# PROJEKTOVÁ DOKUMENTACE REKONSTRUKCE PENZIONU

Pavel Stach (7935)

# DOPLŇUJÍCÍ OTÁZKA VEDOUCÍ BAKALÁŘSKÉ PRÁCE

# DOPLŇUJÍCÍ OTÁZKA OPONENTA BAKALÁŘSKÉ PRÁCE

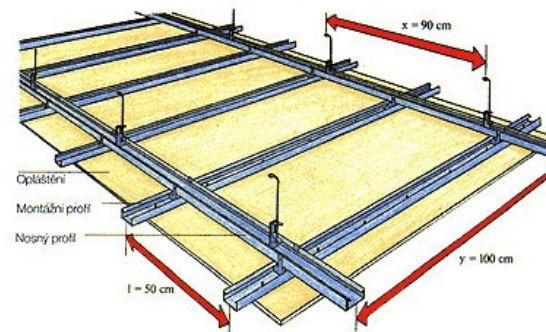
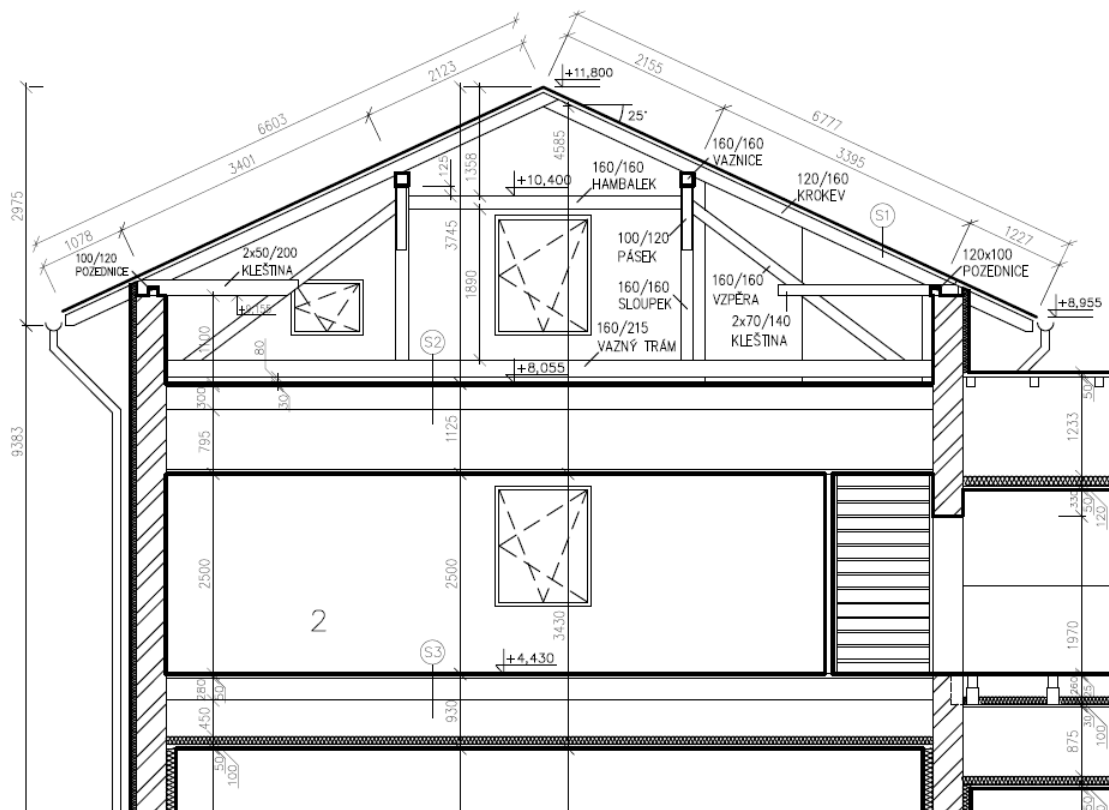
1) Jak byste zajistil přístup pro případnou údržbu střechy z příhradových vazníků a prostoru mezi nimi?

- Výlez na střechu pomocí otevíravého světlíku
- Zajištění přístupu ke komínům pomocí střešní lávky
